Ciclovia del Sole: tratto 3 attraversamento dei centri abitati di Crevalcore,
San Giovanni in Persiceto, Sala Bolognese -
tratto 4: Casalecchio - Marzabotto
CUP n° C61B21013060002

PROGETTO DEFINITIVO

Relazione di ottemperanza alle prescrizioni e ai pareri

RELAZIONE DI RISCONTRO AI PARERI

Figura 3 Tracciato proposto (arancione) e tracciato alternativo (verde)

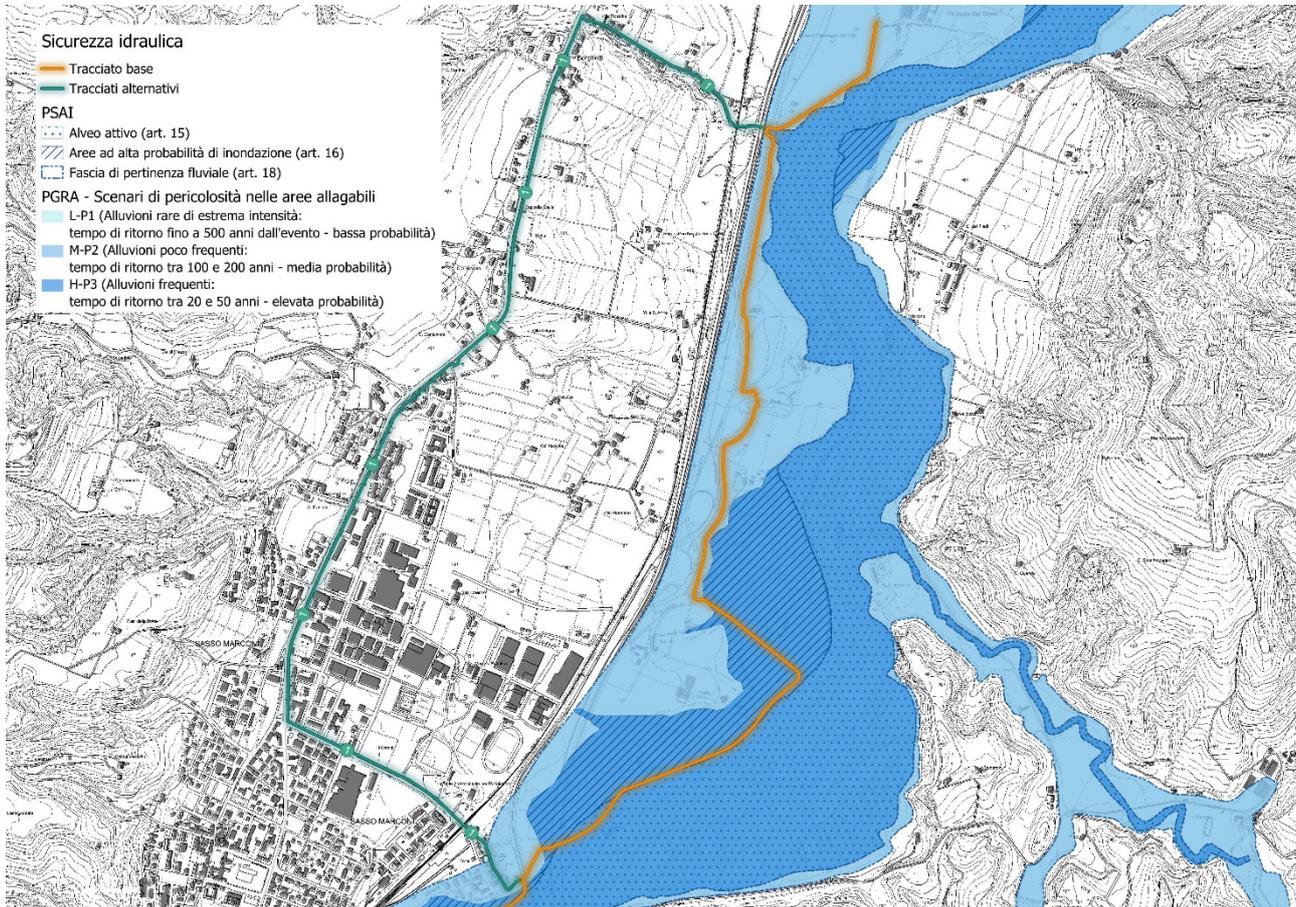
Il tratto oggetto di valutazione risulta di difficile localizzazione alternativa poiché nell'area sono presenti molteplici limiti di tipo infrastrutturale e morfologico. Il tracciato è di fatto chiuso tra il Fiume Reno, la Ferrovia e in parte l'autostrada. L'alternativa al tracciato proposto prevede infatti il superamento di autostrada e ferrovia molto più a nord della criticità idraulica, sfruttando i passaggi esistenti su Via del Chiù. Questo perché l'attraversamento delle suddette infrastrutture, posto più a sud su Via Gamberi, non consente il passaggio dei ciclisti in sicurezza. Il sottopasso infatti non ha gli spazi sufficienti per la realizzazione di una ciclabile in sede propria e la percorrenza in promiscuo non è praticabile per motivi di sicurezza in quanto questa strada è altamente frequentata, anche da mezzi pesanti, e percorsa a velocità sostenute.

Figura 7 Tracciato proposto (arancione) e tracciato alternativo (verde)

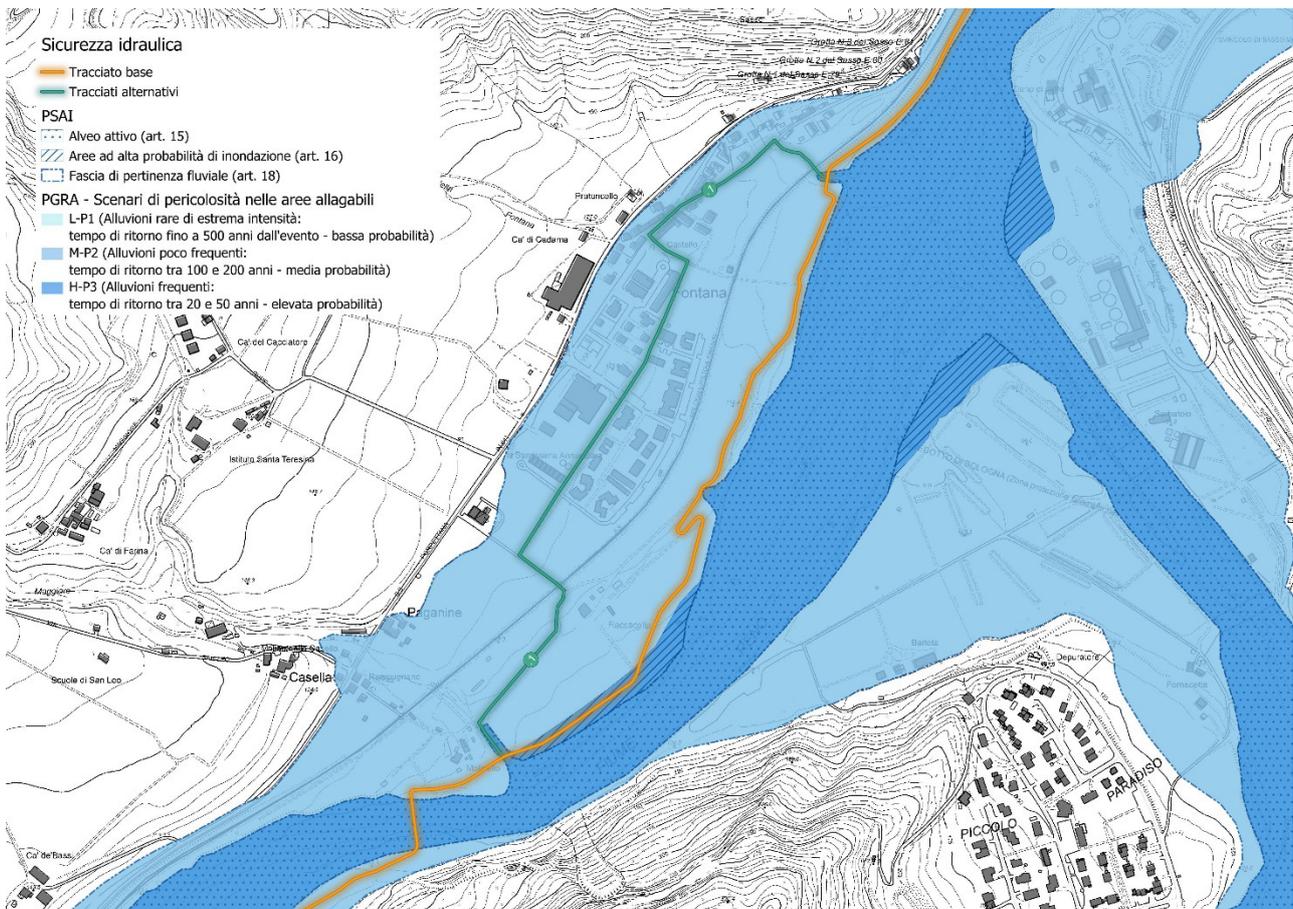
L'alternativa valutata prevede il passaggio della ciclovía nel sottopasso ferroviario esistente, utilizzo di via Gasparri e via Fontana in promiscuo con il traffico veicolare, passaggio interno al centro abitato di Fontana con la realizzazione di due piccoli tratti di pista ciclabile attualmente non esistenti e poi utilizzo in promiscuo con il traffico veicolare di via Fiaccacollo. Gli aspetti positivi di questa alternativa sono dettati dalla sua economicità, poiché sfrutta per la maggior parte del tracciato sedimi già esistenti, ma anche dal passaggio vicino a servizi quali una farmacia e due bar. Le criticità, invece, sono dovute a dimensioni troppo piccole del sottopasso ferroviario in cui vi è il rischio di collisione tra ciclisti e/o con il sottopasso stesso, larghezza fuori norma del tratto di collegamento tra il sottopasso e via Gasparri, utilizzo in promiscuo di un tratto di via Fontana molto stretto e a doppio senso di marcia con auto parcheggiate lungo la strada. A queste criticità si aggiunge il passaggio a livello ferroviario posto su via Fiaccacollo che potrebbe non essere rispettato da ciclisti e pedoni.

PLANIMETRIA GENERALE DELLA PASSERELLA CICLOPEDONALE SUL FIUME RENO.

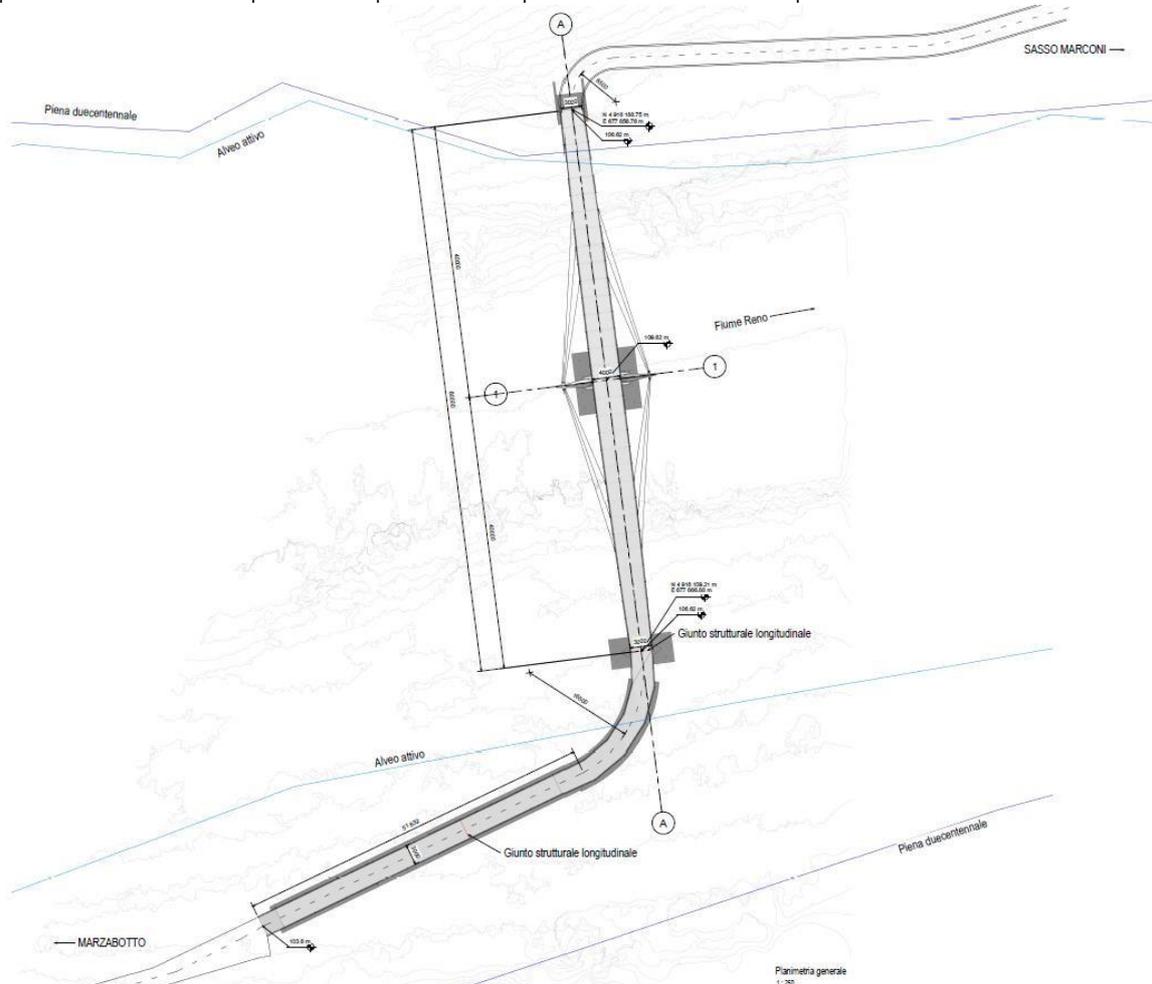
- instabilità del versante sul lato del Monte Baco, questo ha portato il posizionamento della passerella più a monte possibile per evitare di posizionarla sotto la zona di erosione maggiore;
- morfologia differenziata delle due sponde, per la quale si è cercata una posizione in cui le due sponde avessero un'altezza simile;
- presenza di una condotta SNAM sul lato del Comune di Sasso Marconi che, dati i vincoli di distanze di rispetto, impedisce la realizzazione delle pile.

La passerella di progetto ha una lunghezza di circa 80 metri divisa in due campate uguali con pila centrale. Si prevede una struttura metallica, strallata, simmetrica, formata da una trave principale in reticolare spaziale in tubi sostenuta a metà di ciascuna campata mediante stralli che si ancorano ai due pennoni metallici affusolati che spiccano dalla pila centrale. La spalla principale sarà posizionata sul lato Sasso Marconi nel quale ci sono meno vincoli.
